Objet : Votre lettre du 9 novembre 2015 en réponse à notre lettre du 2 novembre à Madame la Ministre de l'Ecologie concernant le Programme d'Action pour la Prévention des Inondations (PAPI) pour la rive nord de la baie d'Authie.

ANNEXE la lettre ADCMBA (PAPI) du 4 janvier

DIAGNOSTIC, ETUDE D'OPPORTUNITE ET DE FAISABILITE
POUR L'AMENAGEMENT DE LA RIVE NORD DE L'AUTHIE

Figure 3.22 - Recul stratégique au Bois de Sapins

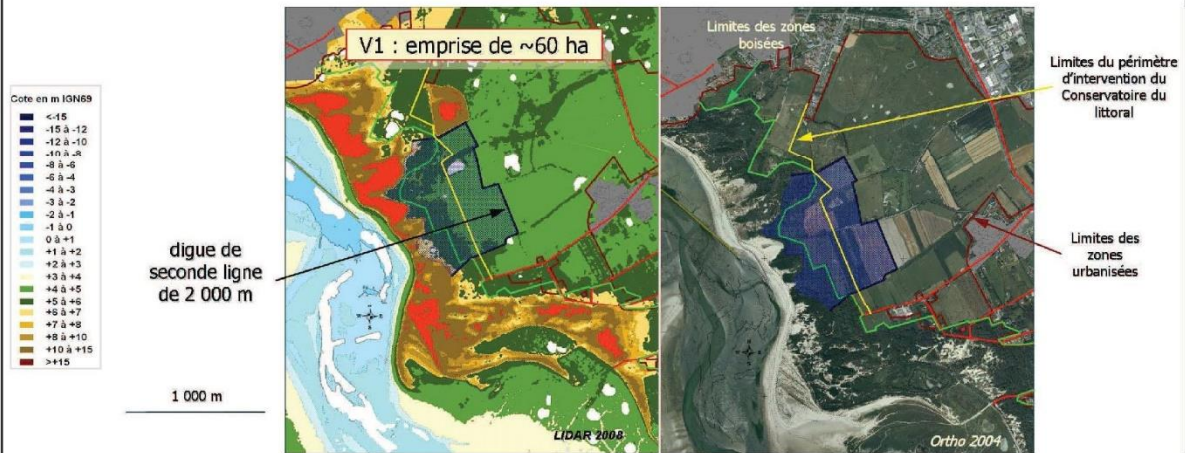
Ce n'est pas tout à fait exact, comme le montrent les pages 2 et 3 de l'annexe à cette lettre, il était question à l'époque d'une stratégie de dépoldérisation avec édification d'une digue arrière de structure légère pour laquelle le bureau d'études **émettait un avis défavorable** (cf annexe pages 4 et 5), ce qui est pour le moins étonnant. Ce bureau d'études, qui présentait ses craintes en 2010 quant à l'évolution aggravante possible de ce secteur, proposait par ailleurs d'autres possibilités qui n'ont pas été examinées. Vos services s'en tenaient obstinément à cette solution malgré la brusque progression de l'érosion qui a fragilisé le secteur au point de le rendre critique en 4 ans (cf annexe page 5). L'option du recul stratégique s'est aujourd'hui transformée en l'édification d'une digue rétro littorale. Mais la donne a changé, le danger s'est accru, les coûts ne sont plus les mêmes (cf annexe pages 6 et 7). Nous avons vainement essayé d'en débattre, nous heurtant à un mur. Nous en sommes à nous demander l'utilité des études, onéreuses, qui sont pourtant imposées.

Profil de la brèche du bois de sapins Octobre 2015

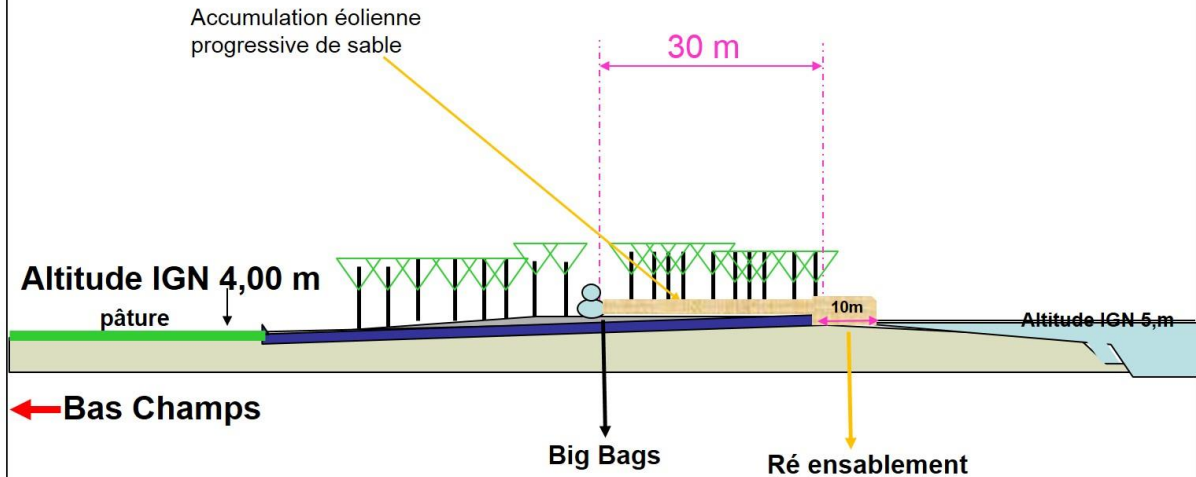
Les hauteurs respectives des dispositifs complémentaires (6,50m env IGN 69 pour la plage et 7,50m env pour les big bags) doivent permettre de faire face à une tempête d'envergure. Le ré ensablement sert de tampon aux effets de houle, tandis que le barrage en bigs bags, situé sur la ligne de séparation des eaux, empêche l'écoulement vers l'arrière de l'eau pouvant provenir des vagues de surverse en bordure de plage.
